Wettbewerb für den Widmannbrunnen in Bern.

Auszug aus dem Bericht des Preisgerichtes.

I. Preis „Blaudrossel“. — Architekt Lanzrein mit Architekt Max Lutz in Thun.

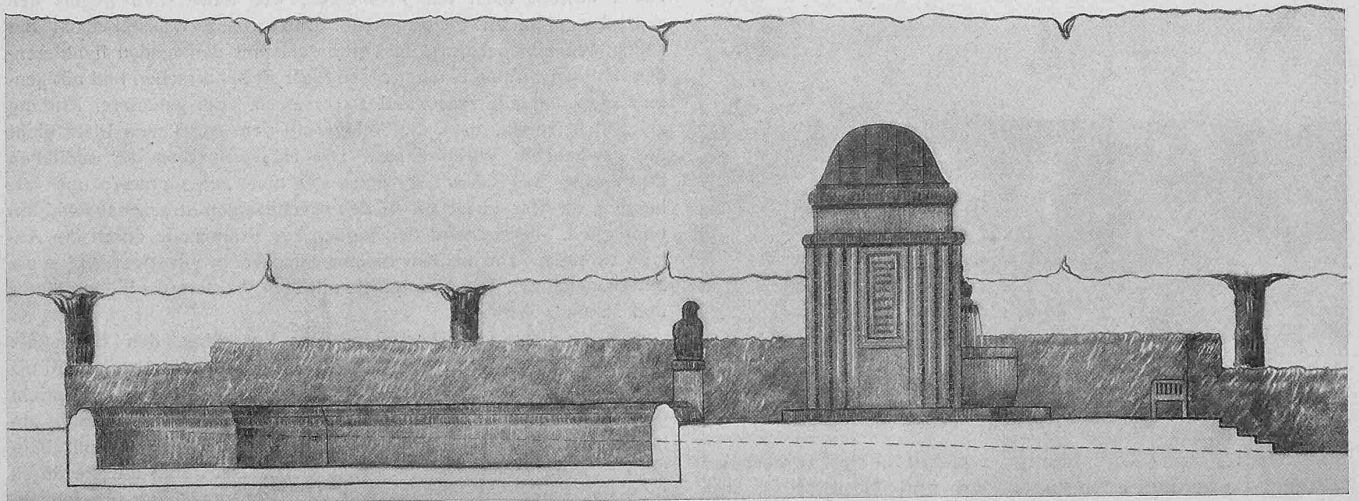
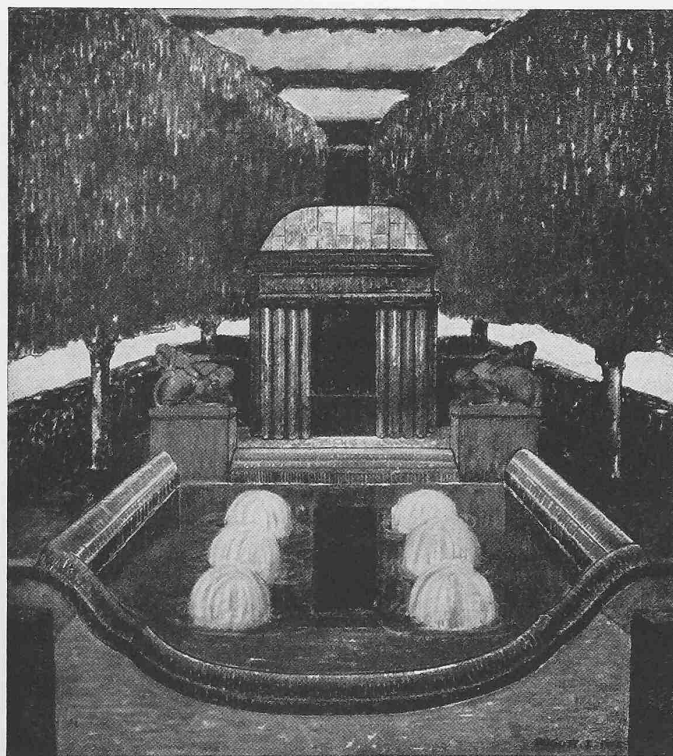
4. Kennwort: *Blaudrossel*. Das Projekt zeigt ein mutiges Anpacken der schwierigen Situation. Hart an belebter Strassenkreuzung in disharmonischer und alltäglicher Umgebung stellt der Verfasser ein Bauwerk hin, das in hohem Masse geeignet ist, ein kostbares Bildwerk zu umschliessen. Dabei bleibt es auf dem Boden einer gesunden Natürlichkeit und vermag in der sicheren Beherrschung seiner Mittel auf die Beihilfe von figürlichem und ornamentalem Schmuck zu verzichten. Im Gegensatz zum vorhergehenden Projekt lässt der Säulenbau die Durchsicht auf die weite Promenade frei, ohne die Vorstellung eines geschlossenen Raumes zu verlieren. Die geschützte und gesicherte Wirkung des Innenraumes ist mitbedingt durch die wohldurchdachte Anordnung dreier, das Bildwerk isolierenden Kränze: Wehrsteine, Stufen mit Unterbau, Säulen. Eine innerste Umschliessung bildet der Rand der Brunnen-schale, die ein Herantreten an das Bildwerk verwehrt und zugleich für dasselbe einen erwünschten Unterbau bietet. Die Formen des Baues sind frei von Pedanterie, bestimmt und charaktervoll.

Mit grosser Sorgfalt und Feinfühligkeit ist ein Anschluss des Bauwerks an das Terrain gearbeitet: Die Führung der gepflasterten Rinne, die Prellsteine mit den kräftigen Eisenstangen, das Ansetzen der Steinstufen, das Aufnehmen des Unterbaues durch seitliche Stützmauern.

Man möchte wünschen, dass der so schön gelungene Ueberbau eine kostbarere Bildung als die angedeutete Herme umschlüsse, die immer eine ungünstige Rückansicht bietet. Eine freistehende Figur würde der zentralen Anlage besser entsprechen und gäbe den Anlass, durch eine symbolisierende Plastik den ideellen Gehalt des Denkmals zu steigern.

II. Preis „August 13“. — Architekt Otto Ingold in Bern. — Oben Lageplan 1:1000, unten Längsschnitt 1:120.

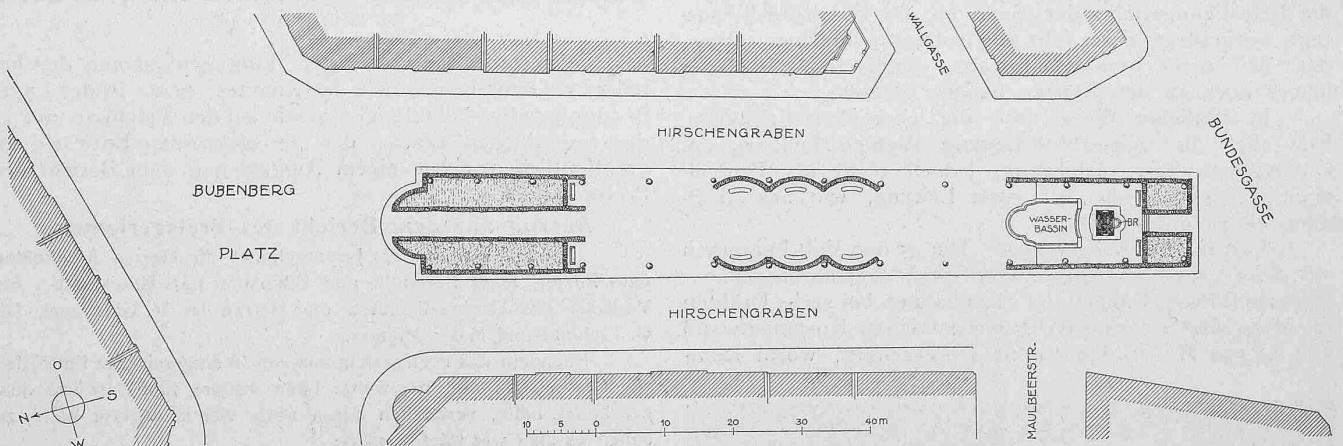
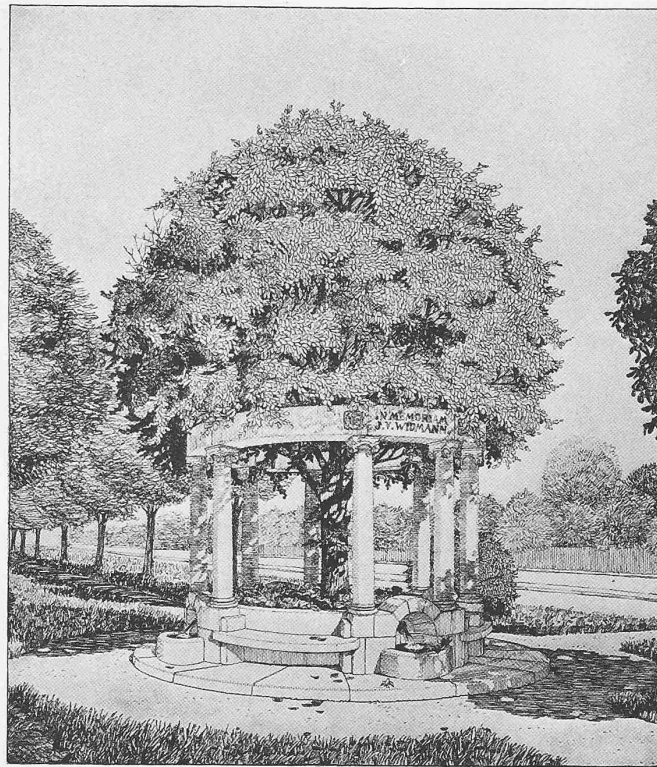
3. Kennwort: *August 13*. Besonders wertvoll ist bei vorliegendem Projekt die gründlich durchstudierte Umgestaltung der ganzen Promenade. Mit geringen Mitteln ist hier die nüchterne Anlage zu einer reizvollen Schöpfung umgestaltet worden. Dabei ist den Verkehrsverhältnissen durchaus Rechnung getragen. Der Bau selbst ist in Verbindung mit seinem Bassin harmonisch und einheitlich angelegt. Jedoch ist die absolute Grösse desselben im Verhältnis zur Formgebung zu gering bemessen, was sich besonders deutlich im Aufriss der Seitenansicht ausspricht (Verhältnis von Becken zur Hauptmasse). Das Monument wirkt allzusehr zwischen die Baumreihen eingeklemmt (siehe Modell), auch kontrastiert die Silhouette zu wenig mit den kompakten Formen der Baumkronen. Die Anlage von hohen Hecken um das Denkmal wird von aussen unschöne und unverständliche Seitenansichten ergeben. Das Bassin mit seinen Sprudeln, die seitlichen Stufen, sowie die Anordnung des rück-

seitigen Beckens sind sehr schön gedacht und harmonisch durchgeführt. Dagegen drücken die stark körperlichen Gruppen auf das ohnehin schon kleine Monument.

Das Relief, der Heilige mit dem Löwen, ist in der Aufrisszeichnung sehr schön konzipiert; im Gegensatz dazu bleibt die beigegebene Modellskizze in ihrer naturalistischen trockenen Ausführung hinter dem getragenen Styl des Aufbaues weit zurück.

Man kann sich vor dem Denkmal des Eindruckes eines Mausoleums nicht erwehren und hat die nachhaltige Empfindung, dass die gewählte Formensprache mit der zu ehrenden Dichtergestalt zu sehr im Widerspruch steht.

III. Preis „ARBOR VITAE“. Architekt ROB. GREUTER in Bern

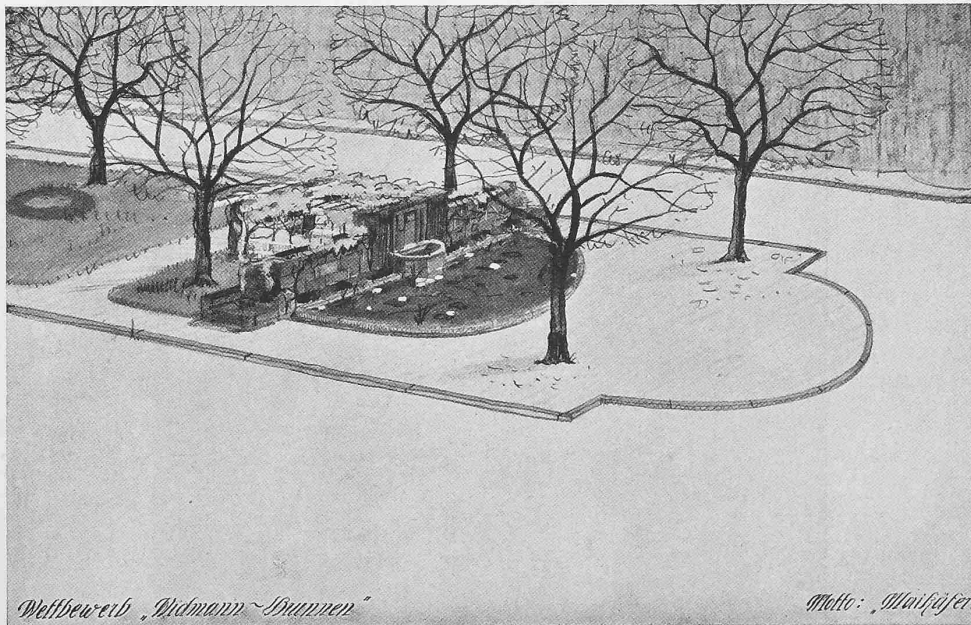
2. Kennwort: *Arbor vitae*. Der Vorschlag, den Baum als Monument des Dichters zu wählen, diesen Baum durch einen Kranz von Säulen zu fassen, ist äusserst anziehend. Gegen die Idee spricht der Umstand, dass die Situation diesem Gedanken vollständig abhold ist, wie es der Verfasser durch die Andeutung einer landschaftlichen Idealumgebung selbst bekannt hat. Der Baum müsste durch Stellung, Form oder Grösse von den Promenadebäumen sich abheben, oder aber durch seinen historischen Wert oder seine besondere Form eine Hervorhebung verlangen. Die gewählten

Architekturformen sind im Verhältnis zur Natur, die sie stützen sollen, zu zart und zu wenig überzeugend. Der Stammansatz, ein wichtiger Punkt des Monuments, ist durch die Umpflanzung verschleiert, die Höhenlage des innern Bodens bleibt unklar. Es ist Gefahr vorhanden, dass die Art der Einpflanzung des Baumes an einen Pflanzenbehälter erinnern könnte. Die Brunnchen sind wohl zu winzig und die Bänke liegen ausserhalb des Schattenbereichs.

IV. Preis „Maikäfer“. — Architekten *Lutstorf & Mathys* in Bern. — Ansichten 1:60, oben von vorn, unten von hinten.

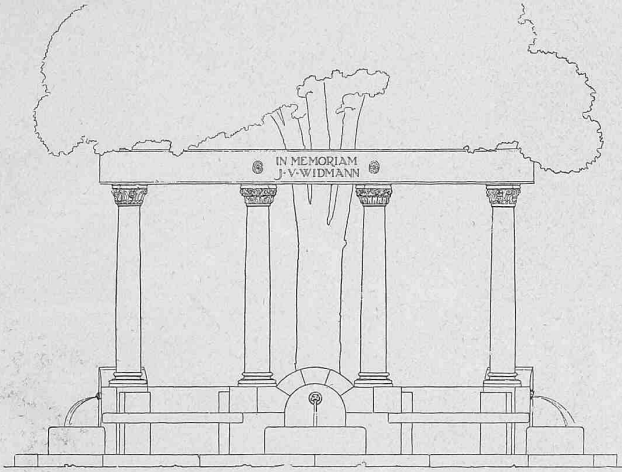
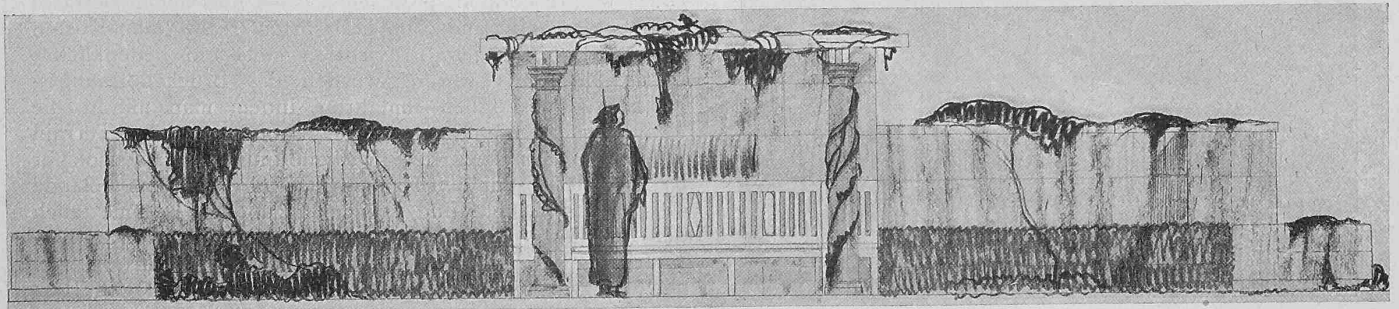
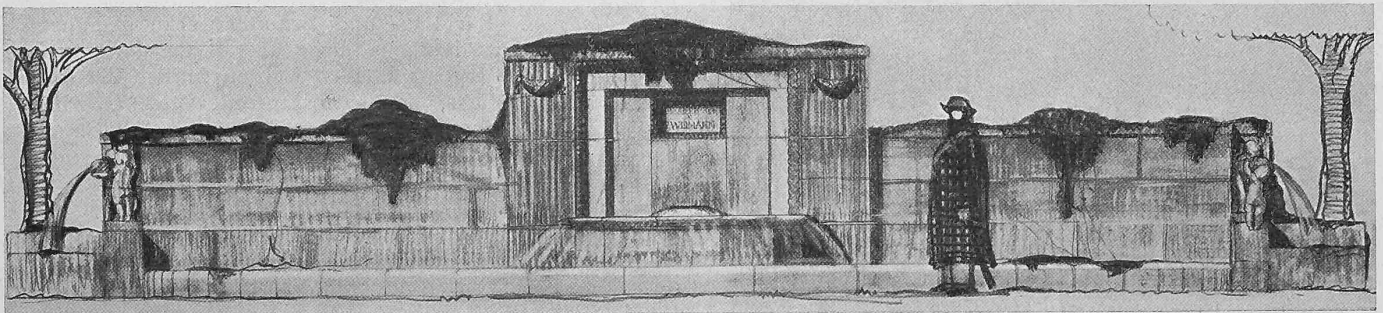
1. Kennwort: *Maikäfer*. Die vorliegende Arbeit versucht den Raum sowohl nach der Promenade wie namentlich gegen den Bubenbergplatz zu beherrschen. Das grosse Wasserbecken mit seinen Flügelmauern und in Verbindung mit den beiden flankierenden Bäumen vermag einen grossen Platz zu beherrschen und nötigenfalls eine fehlende Platzwand zu ersetzen. Bei genauerer Prüfung zeigt sich jedoch, dass die Anlage auf dem gegebenen Platz nicht die gewünschte Wirkung hat. Die Häuserfluchten der südlichen Begrenzung des Bubenbergplatzes sind nicht aufgenommen und verbunden, das Bassin ist neben den abschüssigen Strassenanschnitten unmöglich. Ferner wird der Zugang zur Promenade durch die Anlage verstellt. Die kleinen Brunnen decken in günstiger Weise die Seitenansichten. Die Mittelpartie mit dem Wasserspiel ist von klarer und schöner Wirkung.
